武庫川流域委員会 委員長 松本 誠 様

2006年7月26日

つづき研二

### 武庫川下流部の代表粒径の設定や河道区分についての再質問

図 2.21 アーマ・コートの状況(天龍川141.4 kmの地点)

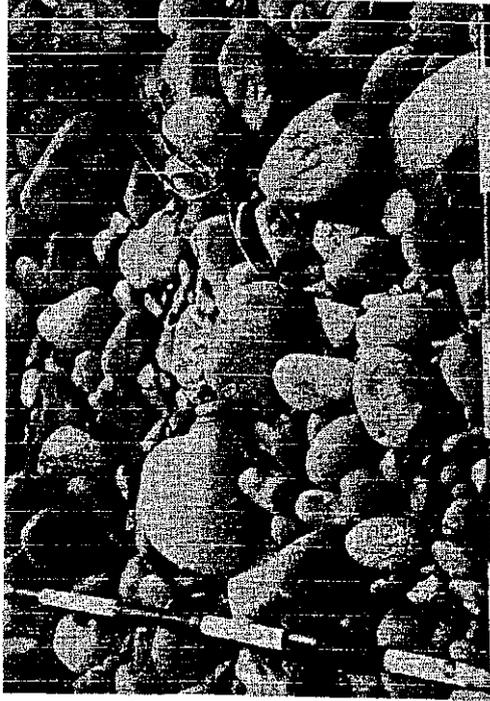
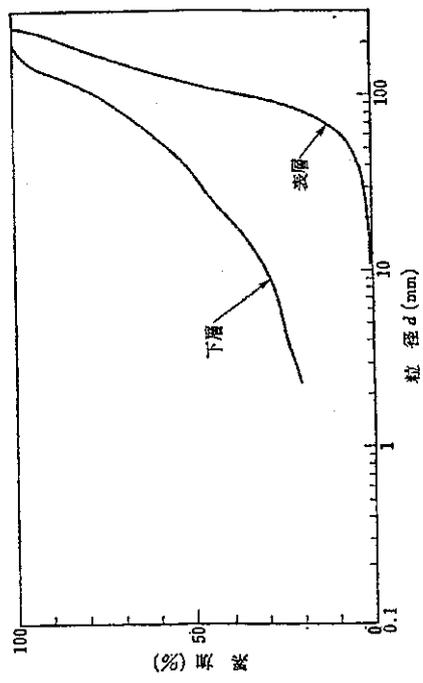
「流水に絶えず接している表層には一般に図 2.21 に示すようなアーマ・コートが形成されており、その粒度分布は、・・・その下のものとはかなり異なる」(資料—3 森北出版「河川の土砂災害と対策」P48) と記載されているが、私は、6 月末 (24 日、25 日)、武庫川の下流、3 キロから 5 キロの範囲の低水路河床状況を調査した。

この点について、前述の本では、「掃流力がさらに増加してきて、アーマコートは活発に移動するようになり、アーマコートの下層との混合が生じ、流水に接する表面の粒度分布は細粒成分の多い下の

# 資料一 4 武庫川下流 低水路河床の表層と下層の粒度

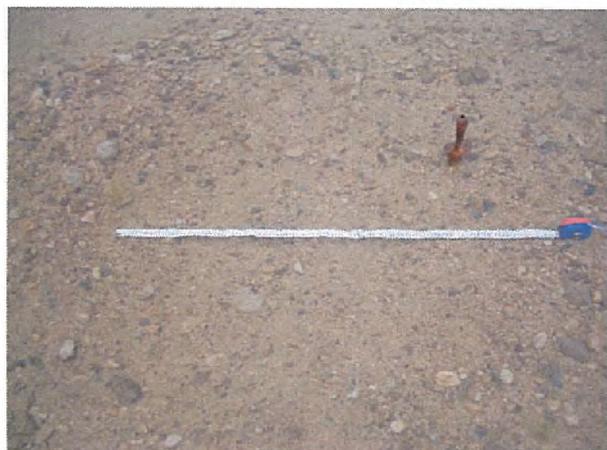
資料—4 「低水路河床の表層と下層の粒度」の写真は、それぞれの箇所表層と 5~10 センチをはいだ下の層である。写真—1 は、3k~4k の常時湛水している河川中央付近 (1 号床止めの上流)。写真—2 は、3k~4k の砂洲 (写真 1 より少し上流)。写真—3 は、4k 付近。(2 号床止めの下流)。写真—4 は、4k~5k (JR より下流。3 号床止めの下流)。誰が見てもわかるように写真 2 や 3 は、表面で 5 センチ、10 センチの石がごろごろしているように見えても、一皮めくれば、非常に細かい砂が中心の状態である。

河床材料調査<sup>1</sup>

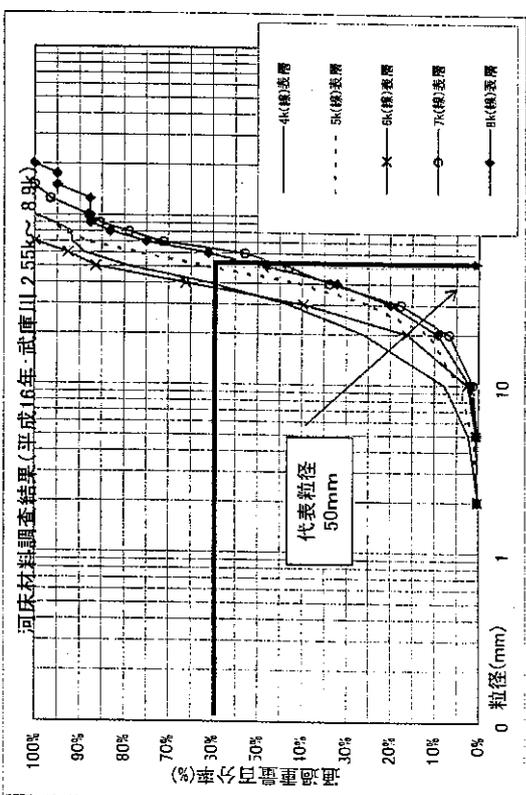
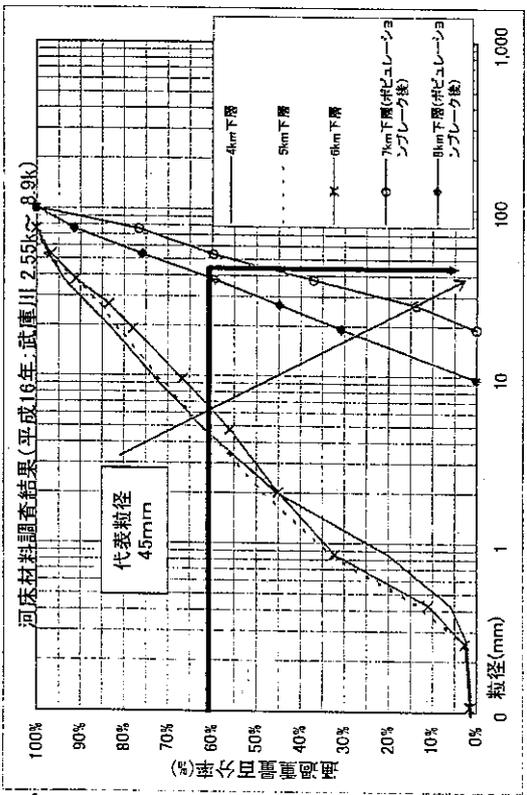
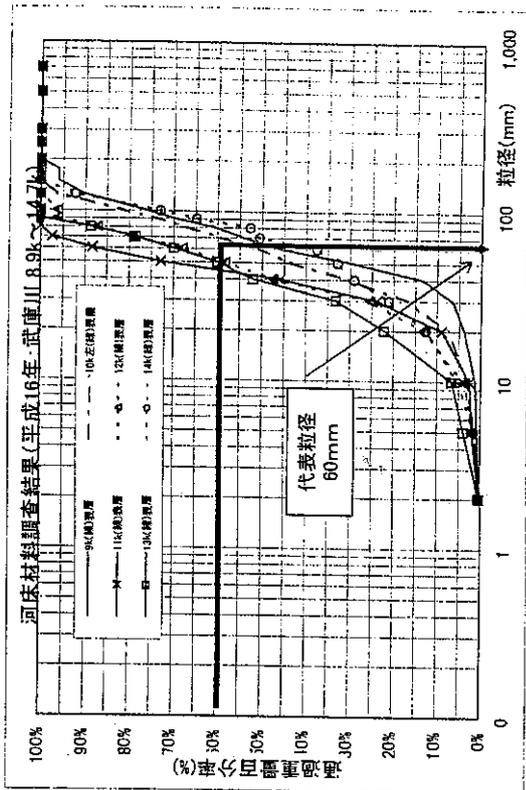
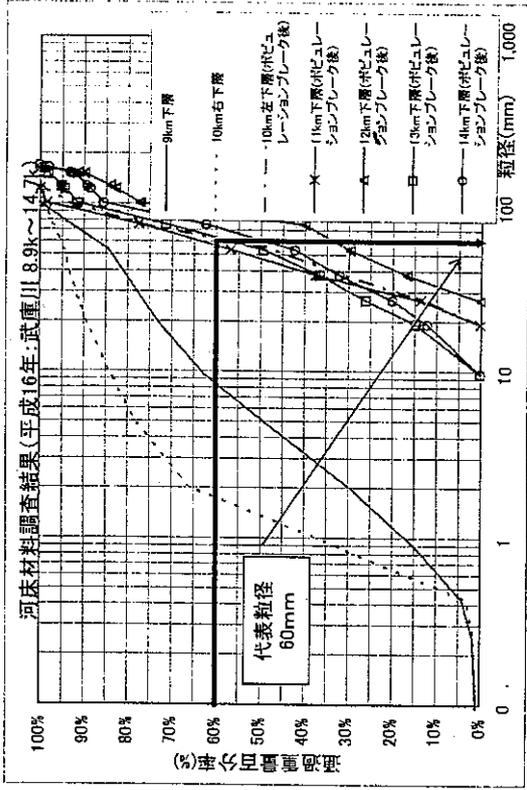
県が根拠としている、平成14年の報告書で記載された粒度分布調査は、「平成14年3月 武庫川治水計画検討業務報告書」の10-19(資料-5)によれば、2k地点のみ採取法で下層も調査しているが、4キロより上流は、線格子法で表層のみの判断で、粒度分布、代表粒径を決定しているが、ワーキンググループに県が提出した資料では、表層の粒度分布図であることは明らかにしていない。また、平成16年報告書の粒度分布図(資料-6)も示しているが、その説明で、4k、5k、6kの下層の粒度分布が、「同じ4k~6kの他の粒度分布曲線と比較して、著しく粒径が小さくなっており、当該区間を代表する粒度分布ではないと考えられる」としているが、同じ区間の他の粒度分布というのは、表層の粒度分布でないのか。表層と比べて、下層の粒度が細かいというのは当たり前のことだが、それでもって採用できないというのは、まったく根拠ない。いったい、『資料-1(改訂新版 建設省河川砂防技術基準(案)P187,188)に明記されているように河道部の粒度分布調査においては、「表面から30cmの表層を取り除」き、「さらに30cmの深さから砂礫を採取するものとする」とされている。』基準を全く理解していないのか、知らないとは到底考えられず、知っていて大変なごまかしをしているのか。ワーキングチームに県が出した説明文書では、この基準のことや下層と上層のデータの違いとその意味について一言も語っていないが、だんまりを決め込んで、やり過ぎそうとして

資料-10-1

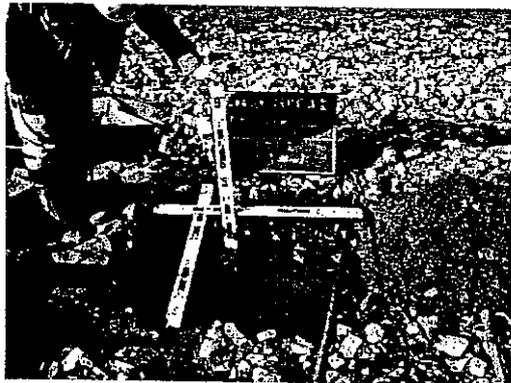
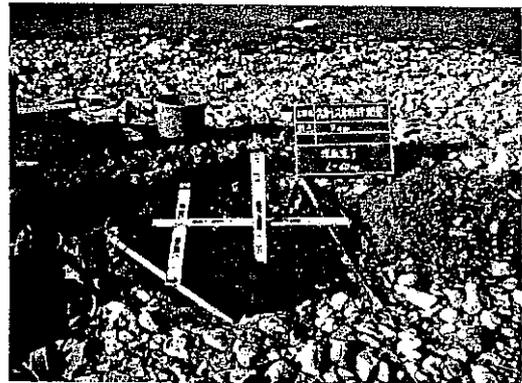
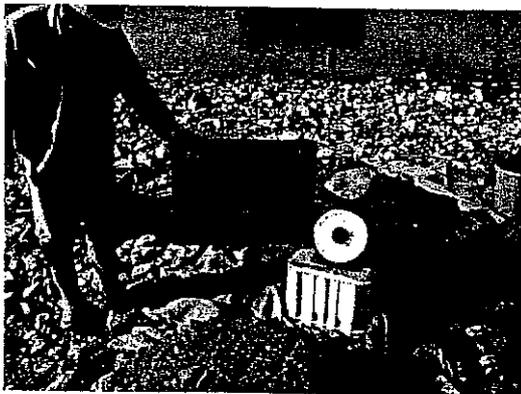
この間指摘した点を県は、率直に認め、再調査と再検討をすることを求める。4キロ地点より上流は、23号台風後の表層を30cm取り除いた粒度分布調査がすでに実施されている（資料—10）（=23号後の粒度分布調査の時点では、表層30センチを取り除いた基準どおりの粒度分布調査の必要性を認識していたということ。せつかく基準にもとづく粒度分布試料とデータを集めながら、代表粒径の決定にはまったく生かさなかった。今でもこのデータを使えば代表粒径
